**Всемирный форум для согласования правил
в области транспортных средств**

Общие поправки к правилам ООН № 16, 94 и 137

Представлено экспертом от Международной организации предприятий автомобильной промышленности*

I. Предложение по поправкам серии 08 к Правилам № 16 ООН (ремни безопасности)

Рис. 1 Предупреждающая наклейка

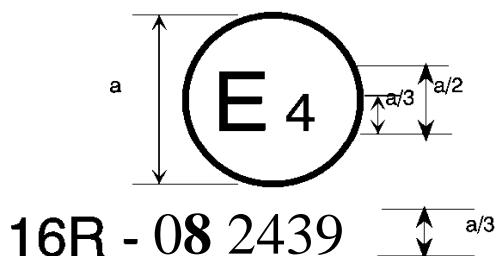
- «8.1.8.2 Для каждого пассажирского сиденья, оснащенного фронтальной подушкой безопасности, предусматривают знак предупреждения против использования на нем обращенного назад детского удерживающего устройства. ~~Как минимум~~ Такая информация должна быть приведена на наклейке с четкими предупреждающими пиктограммами, как это показано ниже:

Общие размеры **наклейки** должны составлять, по крайней мере, 120 x 60 мм либо соответствовать эквивалентной площади.

~~Приведенная выше~~ Эта наклейка может быть адаптирована таким образом, чтобы ее компоновка отличалась от **приведенного в настоящем документе указанного выше** примера; вместе с тем ее текстовое содержание должно соответствовать ~~изложенным выше~~ точным предписаниям. Кроме того, на наклейке не должно указываться никакой другой информации, если только ее не помещают за пределами четко обозначенного прямоугольника, имеющего, по крайней мере, общие размеры в соответствии с вышеизложенными требованиями. В отступление от вышеизложенного на наклейку может быть нанесен номер детали, штриховой код или аналогичный опознавательный знак, размеры которого должны составлять не более 8 мм x 35 мм либо соответствовать эквивалентной площади.

Необходимо также обеспечить, чтобы не допускались никакие отклонения в отношении формы и направленности предусмотренной пиктограммы, а именно чтобы было запрещено использование любых нестандартных изображений предписанной пиктограммы, за исключением руки с указательным пальцем и открытого буклета с буквой "i" на правой странице при условии, что они легко распознаются в качестве таковых.

Образец А
(см. пункт 5.2.4 настоящих Правил)

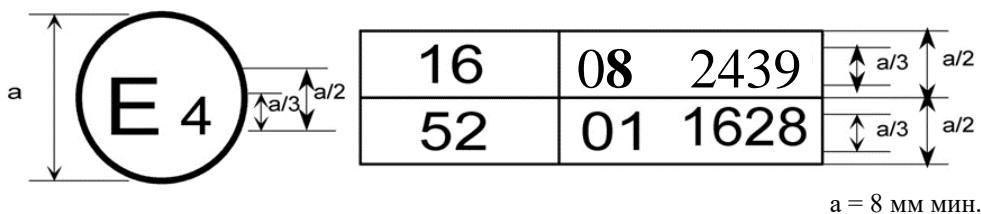
Приведенный выше знак официального утверждения, проставленный на транспортном средстве, указывает, что данный тип транспортного средства официально утвержден на основании Правил № 16 ООН в Нидерландах (E4) в отношении ремней безопасности. Номер официального утверждения означает, что официальное утверждение было предоставлено в соответствии с требованиями Правил № 16 ООН с внесенными в них поправками серии 08.

Образец В
(См. пункт 5.2.5 настоящих Правил)

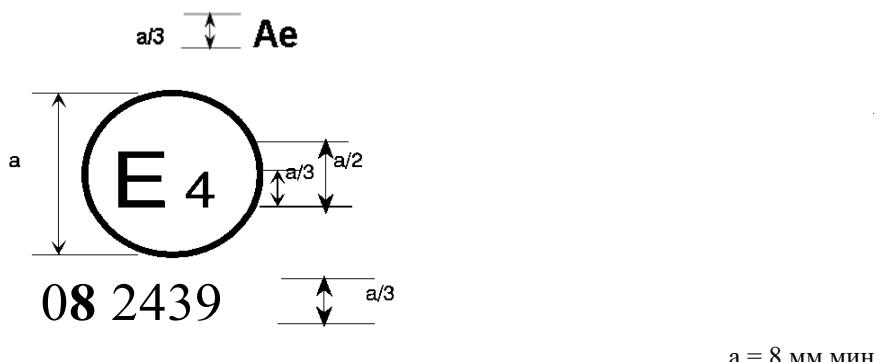
Приведенный выше знак официального утверждения, проставленный на транспортном средстве, указывает, что данный тип транспортного средства официально утвержден на основании правил **ООН № 16 и 52¹** в Нидерландах (E4). Номера официального утверждения означают, что к моменту предоставления официального утверждения в Правила № 16 **ООН** уже были включены поправки серии **08**, а в Правила № 52 **ООН** – поправки серии **01**.

2. Схемы знаков официального утверждения ремней безопасности (см. пункт 5.3.5 настоящих Правил)

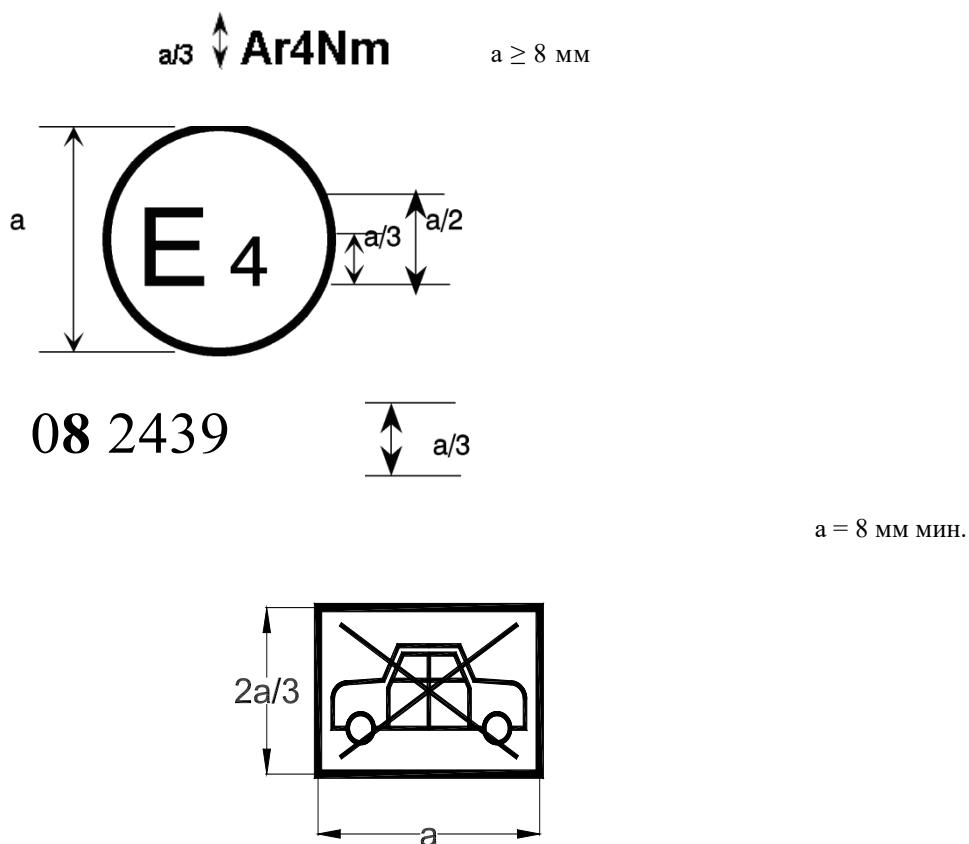
Ремень безопасности, на котором проставлен изображенный выше знак официального утверждения, представляет собой ремень с креплением в трех точках ("A"), снабженный устройством для поглощения энергии ("e"), официально утвержденный в Нидерландах (E4) под номером **082439**, поскольку в момент предоставления официального утверждения Правила уже включали поправки серии **08**.

Ремень безопасности, на котором проставлен изображенный выше знак официального утверждения, представляет собой поясной ремень ("B") со втягивающим устройством типа 4, обладающим множественной чувствительностью (m), официально утвержденный в Нидерландах (E4) под номером **082489**, поскольку в момент предоставления официального утверждения Правила уже включали поправки серии **08**.

Ремень безопасности, на котором проставлен изображенный выше знак официального утверждения, представляет собой ремень безопасности специального типа ("S"), снабженный устройством для поглощения энергии ("e") и официально утвержденный в Нидерландах (E4) под номером 0822439, поскольку в момент предоставления официального утверждения Правила уже включали серию 08 поправок.

Ремень безопасности, на котором проставлен изображенный выше знак официального утверждения, представляет собой ремень специального типа ("S"), являющийся частью удерживающей системы ("Z"), снабженный устройством для поглощения энергии ("e"). Он был официально утвержден в Нидерландах (E4) под номером 0824391, поскольку в момент предоставления официального утверждения Правила уже включали поправки серии 08.
